Mission régionale d'autorité environnementale

**Avis délibéré sur le
projet de parc éolien de La Verrerie
porté par la SAS La Pierre Énergie (JP Énergie Environnement)
sur les communes de Coudrecieux et Semur-en-Vallon (72)**

n° PDL-2024-7949

Périmètre de la zone d’implantation potentielle retenu – source Etude d’impact

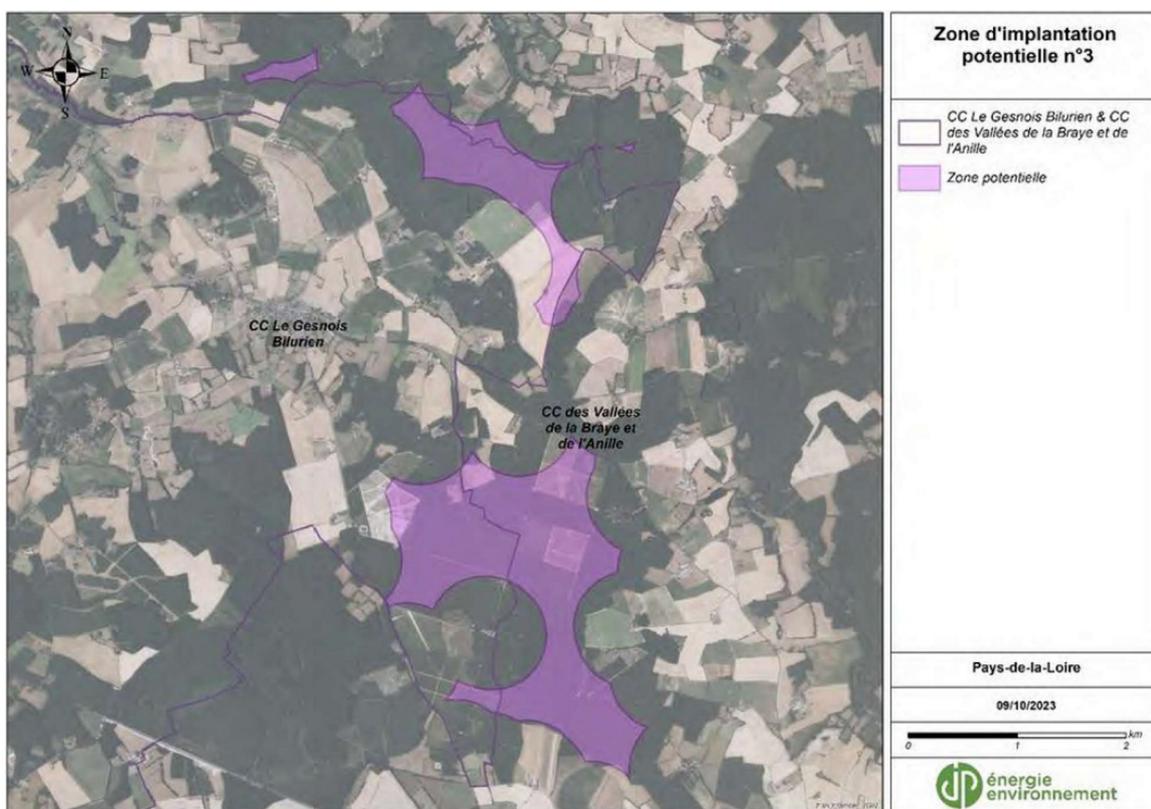
Concernant le choix du site de projet, le maître d’ouvrage justifie en premier lieu la recherche d’un territoire faiblement équipé en parcs éoliens dans une volonté proclamée de rééquilibrage à l’échelle de la région Pays de la Loire. Le département de la Sarthe accueillant le nombre de parcs le plus faible de la région et le secteur sud-est du département étant très peu équipé, il a concentré sa recherche à l’échelle des trois communautés de communes du Gesnois Bilurien, des vallées de la Braye et de l’Anille et du sud-est Manceau. La prise en compte des contraintes aéronautiques, radar et réglementaires, de sensibilités paysagères et de préservation du patrimoine et de certains enjeux environnementaux l’ont conduit à retenir trois zones d’implantation potentielles (ZIP) dont il fait, dès ce stade, le constat qu’elles sont toutes situées en forêt.

Sur la base d’une analyse multicritères, le porteur de projet hiérarchise ces trois ZIP pour identifier celle qui serait « la plus favorable » à l’accueil d’un parc éolien. A la différence des deux autres ZIP, celle de Coudreucieux ne recoupant notamment pas de site Natura 2000 a été retenue pour l’étude des variantes. Cette démarche constitue selon lui la mise en œuvre d’une mesure d’évitement.

En retenant a priori un secteur géographique pour la recherche de zones d'implantation potentielles sur la base d'une volonté affichée de rééquilibrage des capacités de production d'électricité éolienne entre les territoires à l'échelle de la région Pays de la Loire et du département de la Sarthe, le porteur de projet commet une erreur initiale majeure pour la définition d'un projet de moindre impact environnemental. En effet, la méthodologie retenue le conduisant à hiérarchiser des ZIP accueillant chacune d'elle une richesse environnementale notable ne permet pas de répondre à l'esprit de la démarche d'évitement attendue dans le cadre de la conception d'un projet et constituant la première étape indispensable de la démarche éviter-réduire-compenser (ERC) constitutive de l'évaluation environnementale.

Dès l'analyse bibliographique⁶, le dossier mettant en évidence la richesse du territoire (zones d'inventaires et de protection) et au regard des recommandations nationales et européennes d'éloignement des éoliennes par rapport aux espaces boisés, le porteur de projet aurait donc dû se questionner, dès ce stade, sur la pertinence du territoire retenu pour la recherche de zones d'implantation potentielles.

Variante retenue par le porteur de projet et enjeux écologiques – source dossier

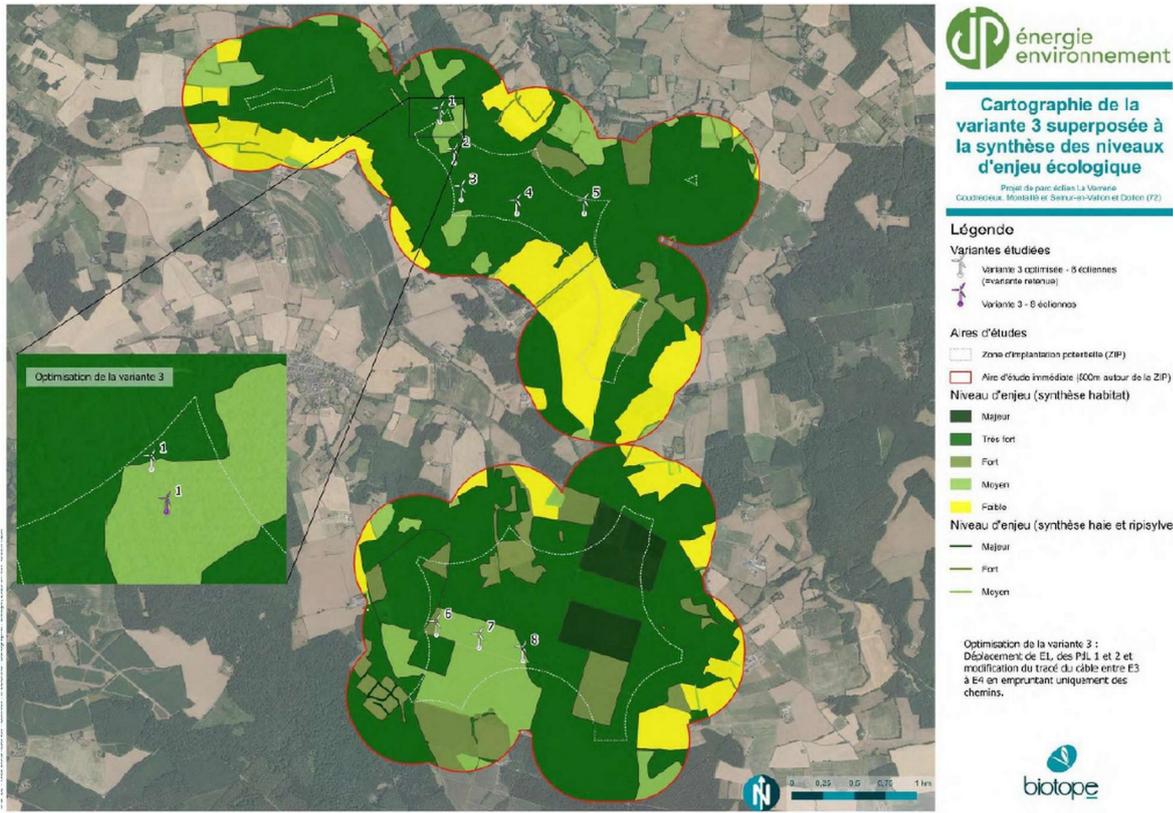
Au sein de la ZIP retenue, le porteur de projet a étudié 3 variantes comportant respectivement 16, 12 et 8 éoliennes. Au regard de la sensibilité environnementale de la ZIP présentant un niveau d’enjeux écologique majoritairement très fort ou majeur avec quelques secteurs d’enjeux écologiques qualifiés de moyen, la variante avec le nombre le plus faible d’éoliennes constitue naturellement celle occasionnant le moins d’impacts relatifs potentiels. La variante 3 a ensuite fait l’objet d’une « optimisation » imposée¹ pour l’évitement d’une zone humide au droit de l’éolienne E1.

Parmi les mesures de compensation proposées, la mise en place d'îlots de sénescence favorables aux oiseaux et aux chauves souris arboricoles est envisagée, pour la zone sud sur une parcelle en bordure immédiate des éoliennes E7 et E8. Ce faisant, les espaces de compensations se situeraient à environ 100m des éoliennes et 50m de l'espace survolé par les pâles. Cette mesure concernant entre autres les Noctules commune et de Leisler, les Pipistrelles commune, de Kuhl et de Nathusius, espèces fortement sensibles aux installations éoliennes, aurait pour conséquence l'augmentation de leur fréquentation sur des espaces proches des aérogénérateurs, en tout état de cause à une distance inférieure aux recommandations de la SFEPM⁷ et aux lignes directrices d'Eurobats⁸ requérant en particulier de ne pas implanter d'éoliennes en contexte forestier et bocager et de respecter une distance minimale de 200m avec ces espaces.

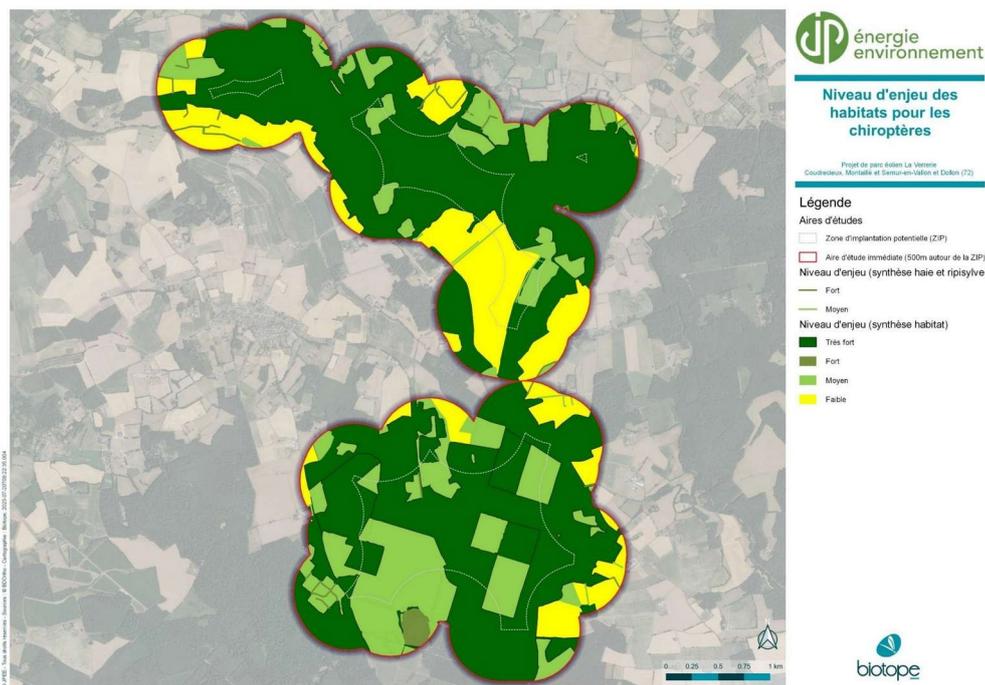
L'inventaire des chiroptères a été réalisé à partir d'écoutes au sol et en altitude. Les écoutes au sol ont été réalisées lors de 83 nuits d'enregistrement entre mars 2017 et novembre 2022. Une étude des chiroptères en canopée a été menée sur 194 nuits d'enregistrement entre avril et novembre 2017. Les écoutes en altitude ont été menées à partir d'un mat équipé de deux microphones positionnés à 30 et 70m d'altitude sur une année entre mars 2022 et mars 2023 (366 nuits). La médiane à 50m correspond approximativement à la hauteur de bas de pâles des éoliennes. Le mat de mesure est situé sur la zone sud de la ZIP sans que l'analyse de la représentativité des mesures pour la zone nord n'ait été menée au regard de la distance entre les deux secteurs (3,7 km entre le mat de mesure et l'éolienne la plus proche de la zone nord) et de la nature des habitats.

Dix stations d'enregistrement ont permis la mesure de l'activité « au sol ». Le dossier mentionne explicitement les limites des mesures réalisées : les espèces à faible distance de détection sont susceptibles d'être sous évaluées. Il s'agit notamment des Rhinolophes, des Murins et des Pipistrelles pour lesquelles les distances de détection sont inférieures à 25m. La station n°3 apparaît comme la plus proche des éoliennes de la zone nord même si elle se situe à environ 750m des éoliennes d'extrémité. La station n°8 est quant à elle positionnée sur

la ligne d'implantation des trois éoliennes de la zone sud. Pour 9 des 10 stations, les mesures mettent en évidence « un corridor de déplacement important ». L'activité est jugée forte à très forte pour 6 stations notamment pour la Barbastelle d'Europe, la Noctule de Leisler, le Murin de Nattener et la Pipistrelle commune. Le Grand rhinolophe est également bien réparti au sein de l'aire d'étude notamment dans la partie sud de la ZIP (activité forte pour 3 stations dont la station n°8). Les oreillard, les sérotules et le groupe des murins ont également atteint une activité jugée forte sur 7 stations.

Les écoutes en altitude permettant d'identifier les enjeux relatifs aux chiroptères ont été réalisées à partir d'un mat positionné au sein de la partie sud de la ZIP à une distance importante des éoliennes de la partie nord. Ces écoutes se situent en effet entre 3,7 et 4,5 km des éoliennes de la zone nord. Outre la distance, la zone d'écoute est, sur la zone sud, fortement influencée par la présence d'une parcelle importante de plantation de Pin noir, plantation absente au nord. La représentativité des écoutes réalisées pour l'identification des enjeux relatifs aux chiroptères en altitude de la zone nord demande à être démontrée.
